Dodatek č. 3

ke smlouvě o provedení stavby č. OLP/2964/2021 "Revitalizace dolního centra Liberce a Parkovací dům II."

ZMĚNOVÝ LIST		číslo ZL: č.3	
Název akce:		„Revitalizace dolního centra Liberce a Parkovací dům“	
Investor:		Liberecký kraj	
Zhotovitel:		Metrostav DIZ s.r.o. a OHLA ŽS, a.s.	
Smlouva o provedení stavby č. OLP/2964/2021		r. č. p.: CZ.06.1.13/0.0/0.0/16_046/0016801 Integrovaný regionální operační program	
Změnový list vystavil:	Ing. Marie Oczadly	Datum:	31.1.2023

3.01 Změna tvaru SO257 Opěrná stěna

VAR.2 - OCELOVÝ ÚHELNÍK

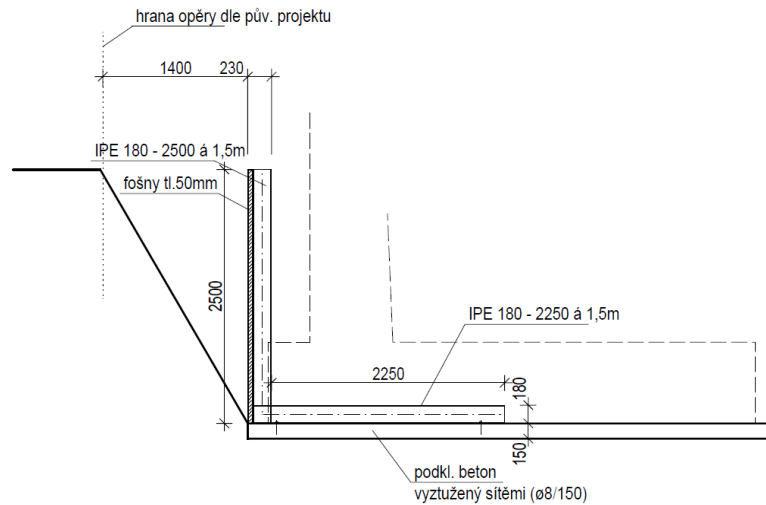
Cenová soustava URS II/2022								
4a	K	151721111	Zřízení pažení do ocelových zápor hl. výkopu do 4m a jeho následným odstraněním (výdřeva z fošen)	m2	38,875	1 240,00	48 205,00	Nové řešení, použita položka CENÍKU URS II/2022
			výdřeva z fošen viz obr. VAR.2					
			délka:(1,5+1,3+1,5+1,5+1,1+1,3+1,5+1,3+1,53+0,99+0,53)* výška: 2,5m = 38,875,00 m2		38,875			
Položky dle smluvního rozpočtu								
8	K	273351121	Bednění základů desek zřízení	m2	3,893	804,10	3 129,96	
			(0,2+0,6+0,625)*2+(0,2+0,2+4,7)*0,15 = 3,893		3,893			
9	K	273351122	Bednění základů desek odstranění	m2	3,893	177,60	691,31	
19a	K	273313511	Základy z betonu prostého desky z betonu kamenem neprokládaného tř. C 12/15	m3	7,975	3 109,00	24 794,68	Položka rozpočtu ze SoD, použít SO 701
			podkladní beton - plocha před "kaskádou"					
			(0,2+0,6+0,625)*(0,2+0,2+4,7)*0,15 = 7,975 m3		7,975			
25a	K	273362021	Výztuž základů desek ze svařovaných sítí z drátů typu KARI	t	0,330	51 259,10	16 817,96	Položka rozpočtu ze SoD, použít SO 701
